**CONCURSO NACIONAL DE ANTEPROYECTOS, VINCULANTE, "SEDE INSTITUCIONAL AHRCC. TUCUMÁN 1524, CABA".**

**CONSULTAS DE LOS PARTICIPANTES**

**PRIMERA RONDA 2023/08/15**

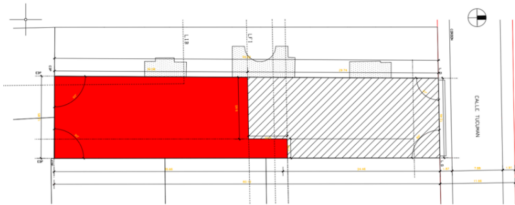
12. ¿Es correcto que en el espacio sombreado en rojo NO puede edificarse sobre nivel de cota de terreno (nivel vereda)?

**SÍ, es correcto.**

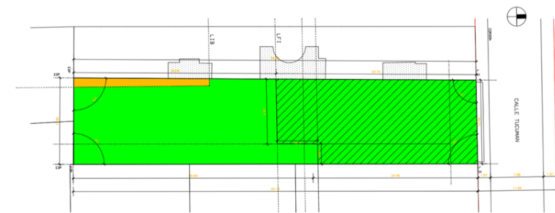
13. ¿Es correcto que en el espacio sombreado en verde se puede edificar en subsuelo?

**14. ¿Es correcto que en el espacio sombreado en amarillo NO se puede edificar en subsuelo?**

**SÍ, es correcto.**

**Salvo en caso de construir un solo subsuelo, exclusivamente para dar cumplimiento a los requerimientos obligatorios de módulos de estacionamientos; se podría ocupar el total del lote según lo establecido en el Punto 6.6. Regulación de Subsuelos del código de planeamiento urbano:**

**Ver respuesta 13.**
